Memo afwijkende kabelschijf en geleiderol

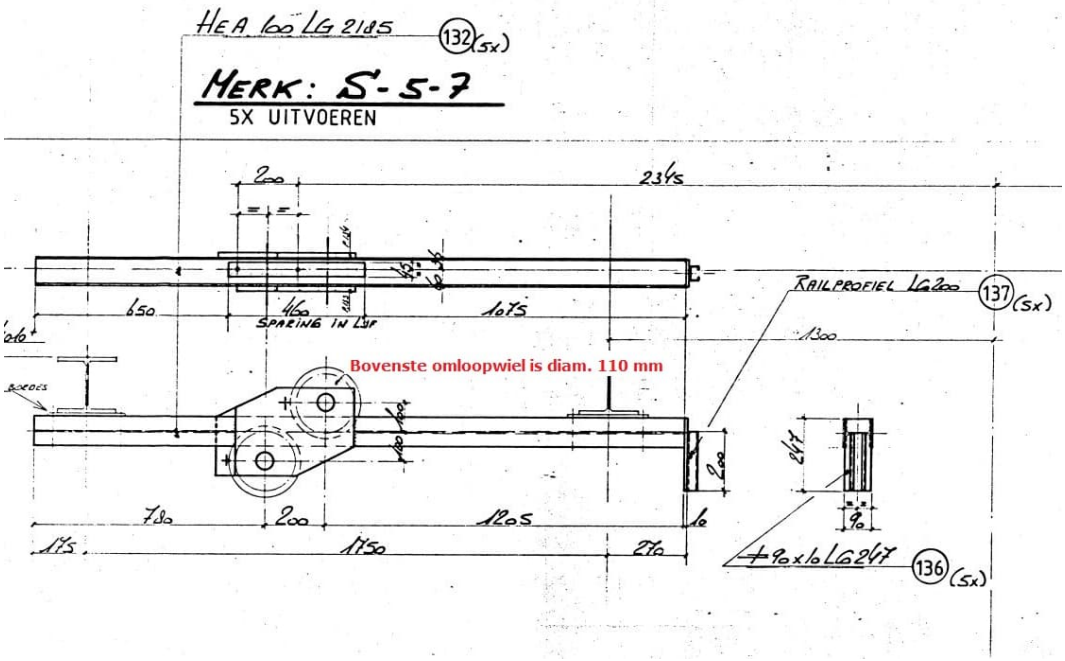
Op 10 posities is een kleine kabelschijf toegepast. De buitendiameter van de kleine kabelschijf is 110 mm, zie onderstaande schets.

De kleine kabelschijf (110 mm) is aanwezig in bovenste positie in het frame, zie onderstaande schets (obv ZLWD-1988-55516). Het betreft de pijlers (+zijde)

- (CS) Cilinder zijde Schouwen: H11, S11, S12, R4, R30
- (CB) Cilinder zijde Beveland: H4, S5, S11, R3, R4

Figuur: foto met positie geleiderol en kleine kabelschijf (CS)

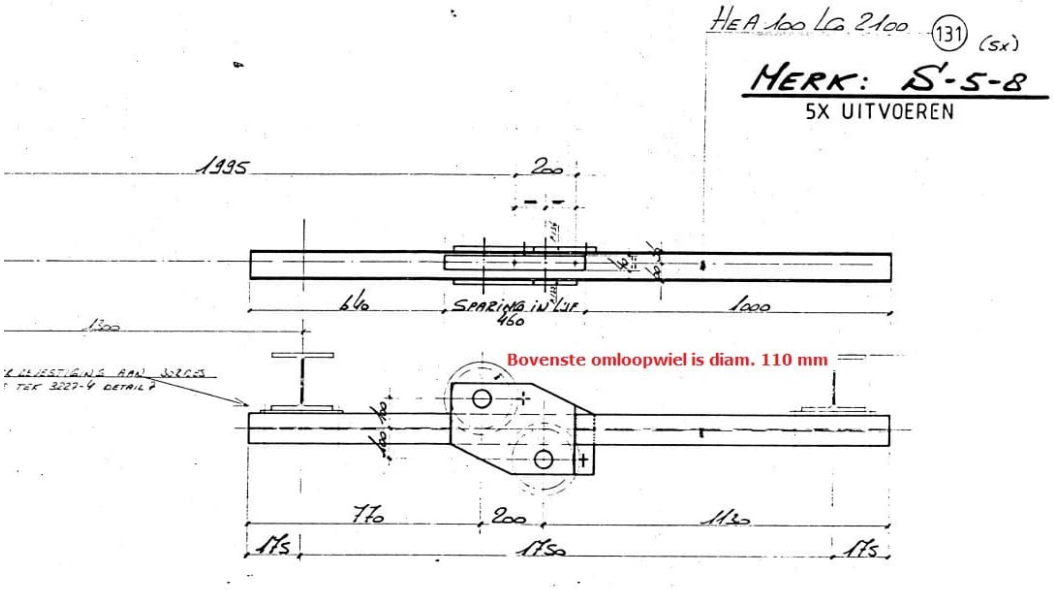
Naast de kleine kabelschijf met buitendiameter 110mm is een geleiderol gemonteerd. Deze geleiderol staat niet op tekening en dient op dezelfde wijze en positie te worden gemonteerd als de bestaande situatie, zie onderstaande foto.
